710 - INSP
ISO/IEC 17020
Origineel verslag

Controlebezoek - Periodiek [Hfst 6.5]

Verslagnummer:
32/06032026/56610/65486/1

Inspectie adres: Eekstraat 128, 9160 Lokeren
(België)

Elektrisch bord

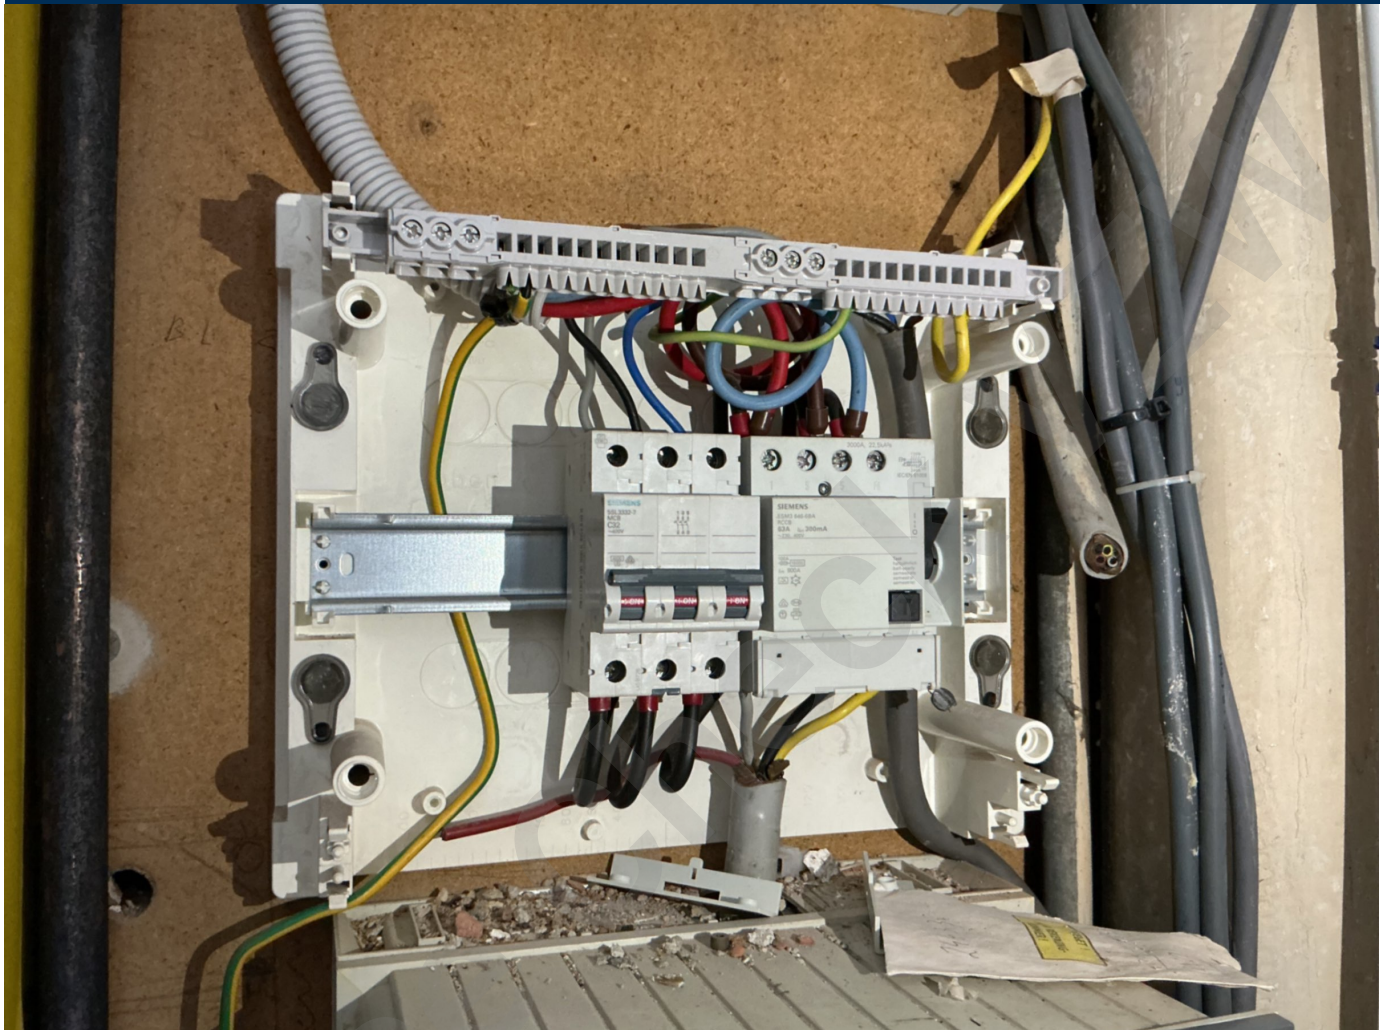
- Het verdeelbord is onvoldoende gemarkeerd. Individuele markering, voedingsspanning en/of gevarendriehoek ontbreken. - oAfd 3.1.3.3; Afd 9.4.1
- Er is geen deur aan het bord. - oAfd 4.2.2.3; oAfd 4.2.2.1.b; oAfd 5.3.5.1

- Er ontbreken afdekplaatjes in het elektrisch bord. - Afd 5.2.6; oAfd 4.2.2.3
- De kring(en) die stopcontacten bevatten zonder aarding zijn niet beschermd door een differentieelstroombeschermingsinrichting met een hoge of zeer hoge gevoeligheid. - oAfd 8.2.1

- Extra opmerking: Oa kookplaat
- gebruik van lusterklemmen in elektrisch bord is niet toegestaan
